Fedje Sardinfabrikk

Kontrollrapport brannteknisk kontroll av utførelse

Dokumentnr.: KPR-Slutt

2023-05-22 Oppdragsnr.: 5164799

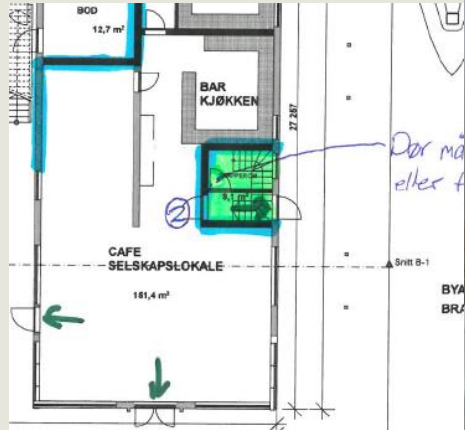
Som angitt tidligere har nye eiere mer eller mindre ribbet hele plan 1. Skisser under viser hvilket område som mer eller mindre er revet og fremstår som ett stort åpent lokale.

De tre dørene som er angitt med rød er også uten brannmotstand og er opplyst at er skiftet av de nye eierne. Dør som er angitt med tallet 2 inn til «pub selskap» er også blokkert i åpen stilling. Disse forholdene her er initiert av ny eier og må ansvarsbelegges av nye eiere. Disse forholdene er ikke en del av kontrollen, men det er viktig at dette belyses for å få frem de formelle forholdene. Se bilder på neste side som viser før blokkert i åpen stilling og ribbet lokale.

- De tre dørene til bodearealet er nå endret til branndører.
- Ellers har stedlig brannvesen bemerket fare for nedfall fra «balkong». Denne er utbedret ved at det er etablert gjerde. Dette er dokumentert med bildedokumentasjon mottatt fra Tore Frugård 04.05.2023
- Alarmsender og overføring er bekreftet fra Bergen Elektro Team AS per mail 22.05.2023.
- Enkelte dører har hatt kommentar på branntegningene med «Dør må snus eller fjernes» e.l. Disse dørene er undersøkt på stedet og slå enten rett vei eller kan pga. lite antall personer og at døren ikke er i rømningsvei med til rømningsvei, slå den veien den slår.
